PLAN 409 - SLUTTBEHANDLING

Sakstittel: Plan 409 – Ny fylkesveg Slettebrekka – Hetlevik - Gbnr 12/221 m.fl. og 13/125 m.fl.

Særutskrift

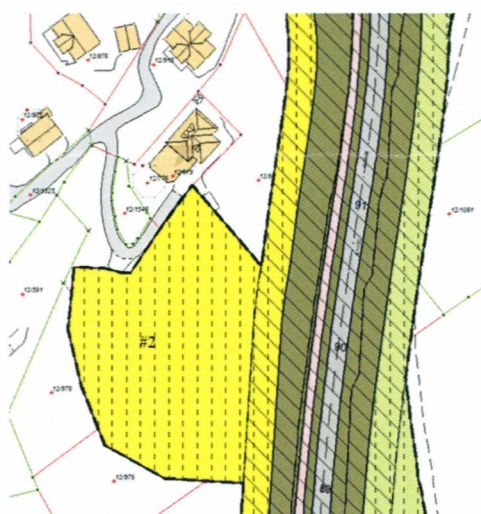
Merknadsstiller er sjokkert over planens plassering av rigg og deponi tett opp til hans eiendom gbnr. 12/679, og ønsker at dette tas ut av planen. Ønsker at det reguleres inn en jordvoll som skjermer eiendommen for den nye vegen. Videre kreves det at utgifter til skifte av filter i ventilasjonssystemet og utskifting til lydisolerte vinduer dekkes. Det kreves også et gjerde som

skjermer mot støv og støy i anleggsfasen. Angående regulert veg mener merknadsstiller at den må gjennomgå på nytt på grunn av følgende punkt som ikke er i tråd med Stortingsproposisjon:

- Ingen mulighet for myke trafikanter å bruke vegen som munner ut mot tunnelen på Nibbene
- Kollektivtrafikk kan heller ikke benytte den nye vegen, ettersom bussen må kjøre den gamle vegen der det bor folk

«Område #2 for rigg/deponi reduseres i omarbeidet planforslag. Støyvoll er vist i gjeldende plan for ny fylkesveg. Den er i denne planen fjernet fordi vegen ligger dypere terrenget (2-3 m under eksisterende terreng). I omarbeidet planforslag er det likevel i bestemmelsene gitt mulighet for etablering av voll i SVG4 for å skjerme boligen på eiendom 12/679. Øvrige behov for støyskjerming som fasadetiltak/utskifting av vinduer vil avklares i prosjektering-/byggefase. Veganlegget er utformet i tråd med St. prop.»

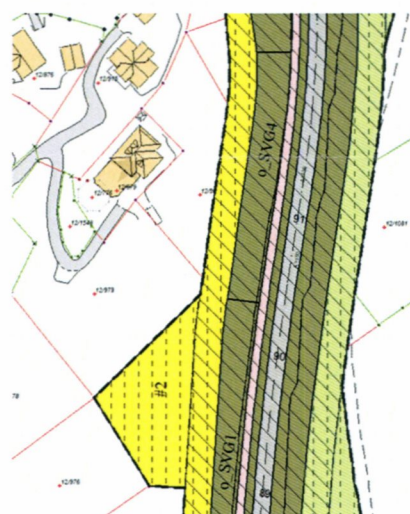
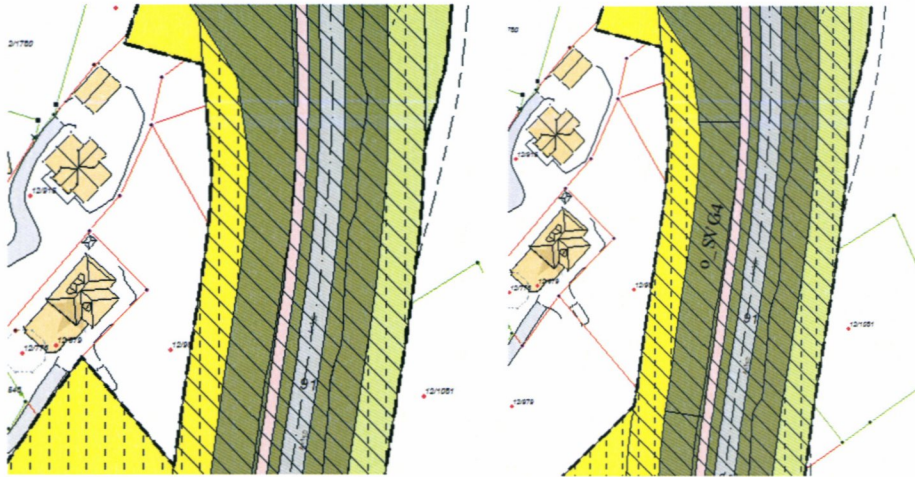
Skriver på vegne av Hilde Monstad, Siri Monstad, Jannicke Monstad Hana og seg selv. Ønsker at område #2 for rigg/deponi tas ut av planen og heller plasseres på østsiden av ny fylkesveg.

Området avsatt til midlertidig rigg- og anlegg #2 er redusert i omfang. Bakgrunnen for dette er merknader fra Roger Ingebrigtsen (eier av gbnr. 12/679) og Mette Monstad Heier (på vegne av eier av gbnr. 12/976, 977 og 979). Mette Monstad Heier ønsket at hele riggområdet ble lagt på østsiden av fylkesvegen. Dette er ikke ønskelig da området på østsiden av fylkesvegen er et uberørt LNF-område. Roger Ingebrigtsens innvendinger er at riggområdet vil medføre ulemper som støy og støv på eiendommen hans. En løsning for å imøtekomme disse merknadene er å redusere området avsatt til midlertidig rigg- og anleggsområde. Plankartet er blitt endret som vist nedenfor.

«Område #2 for rigg/deponi er kraftig redusert i omarbeidet planforslag.»

Ved gbnr. 12/980 er det i nytt plankart også lagt inn o_SVG4 med bestemmelse om etablering av støyvoll.
